Predmet: Zaistenie zberných kefiiek riadiacej jednotky otáčok vrtule.

Týka sa: WT9 DYNAMIC s vrtulou Woodcoomp SR 2000
Výr. č.: do DY – 160/2006

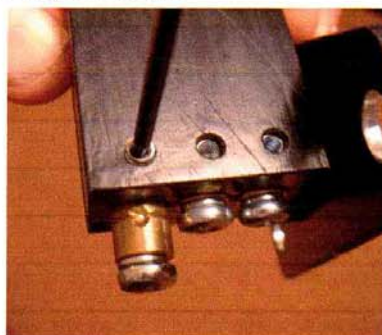
Dôvod: Z prevádzky lietadiel na nespevnených plochách sa zistilo, že je nevyhnutné zlepšiť zaistenie zberných kefiiek v ich uložení a vodičov ku kefkám.

Opatrenia: Použitím vhodného skrutkovača vyskrutkujte skrutku M4x6 upevňujúcu vodič s očkovou koncovkou ku držiaku kefiiek. Vyskrutkujte červíkovú skrutku. Vnúterná pružina bude pravdepodobne tlačiť zadnú stranu kefy von. Naneste malé množstvo loctite 243 na závit červíkovej skrutky. Zatlačte držiak kefy späť na jeho miesto tak aby jamôčka správne smerovala hore. Naneste malé množstvo loctite 243 (alebo podobný) na závit skrutky M4x6. Namontujte skrutky spolu s príslušnými vodičmi.

Varovanie: Kryt kefiiek je vyrobený z kompozitového materiálu – skrutky doťahujte ručne a opatrne.
